Übersprecheffekt bei BGM-Connectoren für die Verstärker I84 und F91

Cross talk effects on BGM-Connectors for I84 and F91 amplifiers

View of the P.C.B.s soldering side.

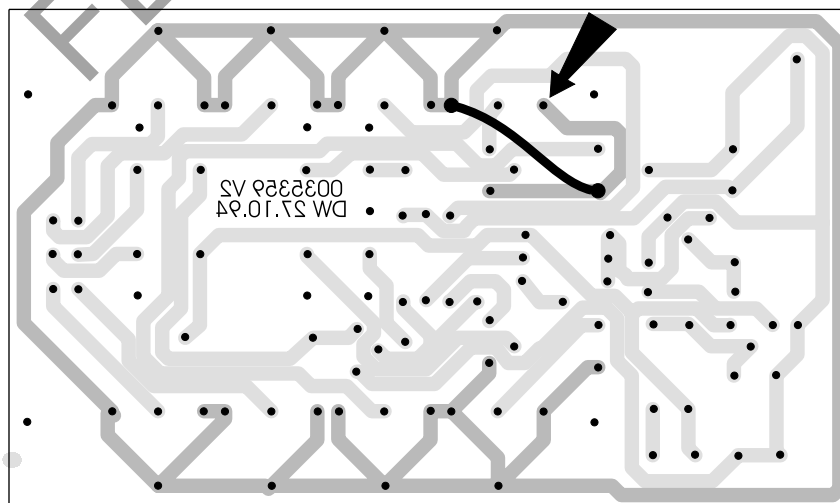
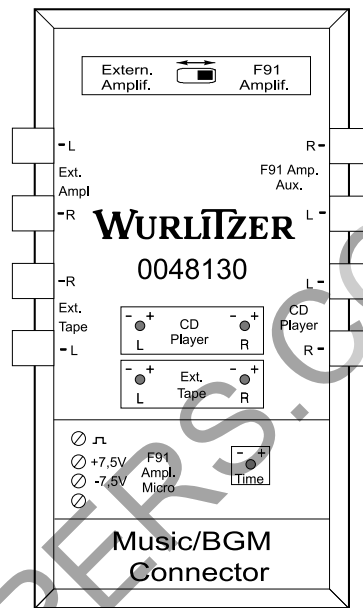
Error description: While using a BGM-Connector kit (0035579 for I84 or 0048130 for F91) to connect an external source (tape) to a jukebox the external source will not be muted completely as long a CD of the jukebox plays. Also the level pots for the right channels of „Ext. Tape“ and „CD Player“ would not work.

Cause: The GND potential for the two pots is lead over the RCA-socket „CD-Player R“ (P2E). If the junctions of this socket are cold the GND connection to the two pots „CD-Player-R“ and „Ext.Tape-R“ are interrupted causing the described fault.

Remedy: Solder an additional wire on the P.C.B. and resolder all suspicious soldering tags.
